**Avis de la Mission Régionale d'Autorité environnementale
de Bourgogne-Franche-Comté
sur le projet de parc éolien « En Brunot »
sur la commune de Véronnes (21)**

N° BFC – 2023 – 4074

Extrait de la cartographie DREAL BFC sur les projets éoliens (décembre 2023)

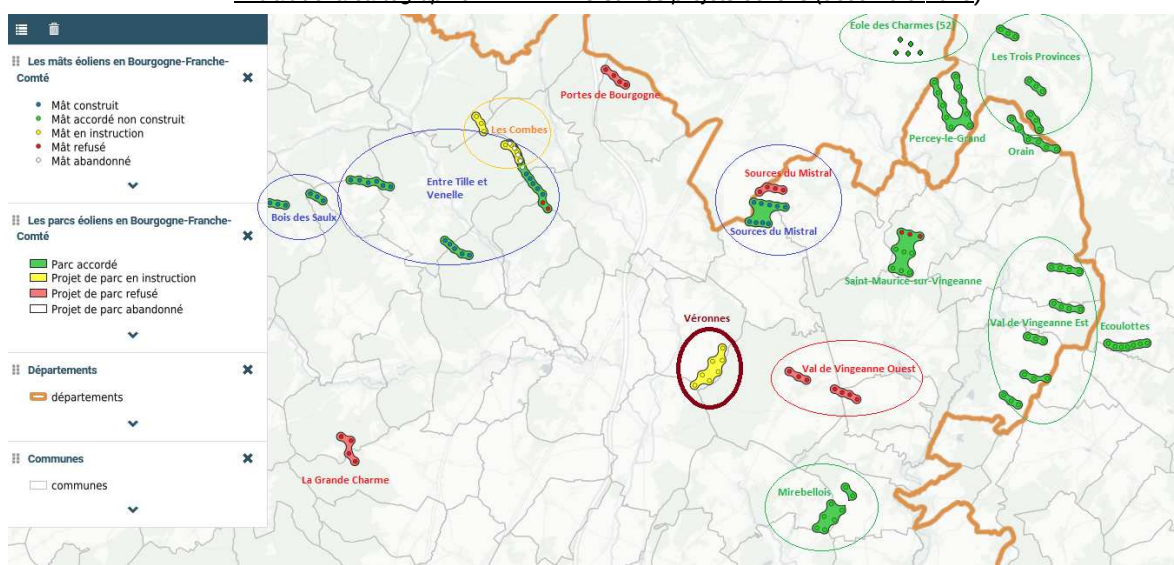
Pour l'analyse des effets cumulés, l'étude d'impact considère les autres projets éoliens connus, dans un contexte jugé relativement dense dans un rayon de 20 km (173 éoliennes existantes, projetées ou autorisées)⁸. Les autres types de projets sont aussi pris en compte dans un rayon de 15 km, où seule l'artère gazière du Val de Saône est recensée sans prendre en compte l'ensemble des projets soumis à évaluation environnementale. Les distances d'éloignement avec l'ensemble des autres projets mériteraient d'être précisées. Les projets éoliens pris en compte comprennent trois parcs en fonctionnement (pour 51 mâts), le plus proche du projet de Véronnes étant celui des Sources du Mistral (aussi dénommé « Sacquenay » dans le dossier) composé de neuf éoliennes à 6 km au nord-est ; neuf parcs autorisés mais non encore en fonctionnement (77 mâts), les plus proches étant ceux de Mirebellois (huit éoliennes, à 8 km au sud-est) et de Saint-Maurice-sur-Vingeanne (ou « la Fougère », six éoliennes, à 8,8 km au nord-est) ; et quatre projets en instruction (45 mâts), le plus proche étant celui des Combes (sept éoliennes, à 13 km au nord-ouest). Le contexte éolien est globalement bien décrit, même si le parc du Bois des Saulx est à ce jour en fonctionnement (six éoliennes, à 17 km au nord-ouest) et celui d'Eole des Charmes autorisé (huit éoliennes à 17 km au nord-est). Les projets refusés, mais non purgés de tout recours, seraient également à considérer, notamment celui de Val de Vingeanne Ouest situé immédiatement à l'est de la forêt de Velours, qui mériterait de faire l'objet d'une analyse particulière (sept éoliennes, à 3,2 km). **La MRAe recommande de préciser les distances aux autres projets connus et de prendre en compte le projet de parc éolien de Val de Vingeanne Ouest, non purgé de tout recours, à travers tous les aspects de l'analyse paysagère (prises de vue, analyse des photomontages, effets de saturation et espaces de respiration), et en étudiant la question de l'effet barrière pour la faune volante.**
